## **PROCÈS-VERBAL DE RÉUNION DU 20 FEVRIER 2024**

### **Commune de Servon-sur-Vilaine**

#### **Projet de ZAC multisites du Champ Marqué**

#### **Mise en compatibilité du document d'urbanisme de la commune**

Partie schéma de la nouvelle OAP Le Champ Marqué :

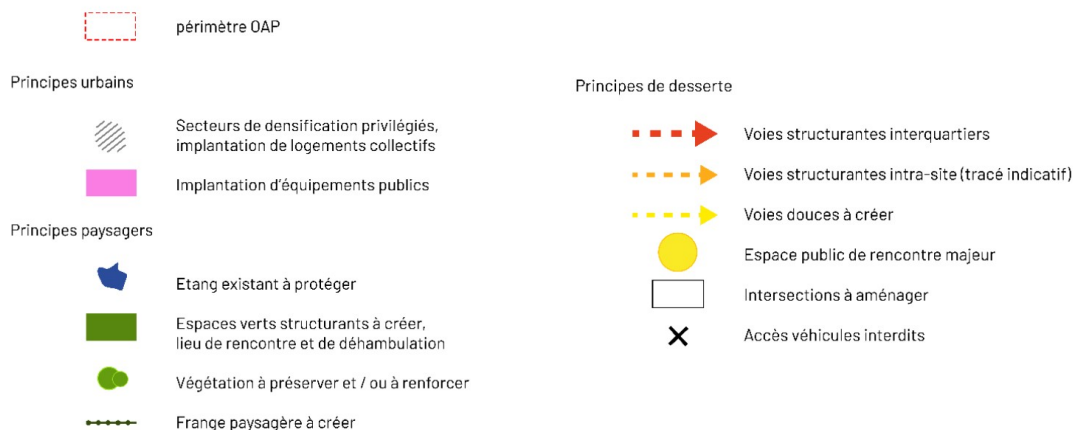
OAP : traitement des lisières au nord à faire apparaître de façon plus lisible Ces remarques pourront être complétées suite à la réunion du Bureau du Syndicat Mixte du 22 mars 2024
Mme Ferré Pelé – Chambre d'agriculture de Bretagne	Indique que le projet a bien évolué ; Demande que soient pris en compte les points suivants : - mettre en cohérence les surfaces indiquées dans le dossier - supprimer ou déplacer la flèche concernant le cheminement doux à l'Est du plan de l'OAP de façon à ne pas diviser des unités foncières agricoles - impact environnemental : supprimer ou modifier la phrase p.23 de la notice de présentation « <i>L'impact négatif sur l'environnement ... par l'activité agricole</i> »

M. Quillien Erwan – DDTM-DT Rennes Brocéliande	Souligne un dossier de création de ZAC de qualité avec des orientations assez précises sur les formes urbaines, le traitement des espaces et les objectifs de qualité urbaine retenus pour le projet.  Préconise de réalimenter le contenu de l'OAP (partie écrite et graphique) en reprenant les éléments pertinents du dossier de création de ZAC.  Ajouter des éléments de phasage dans l'OAP de secteur ou dans une OAP dédiée en recherchant autant que de possible à spatialiser les différentes phases d'aménagement, notamment en distinguant partie extension et partie en renouvellement urbain. Un tel phasage peut notamment être utile pour indiquer quelle partie des aménagements prévus est susceptible de compter pour la tranche 2021-2031 de la mise en œuvre des objectifs ZAN territorialisés.  Demande d'ajouter des éléments d'information concernant la compatibilité du projet avec la capacité du système d'assainissement.
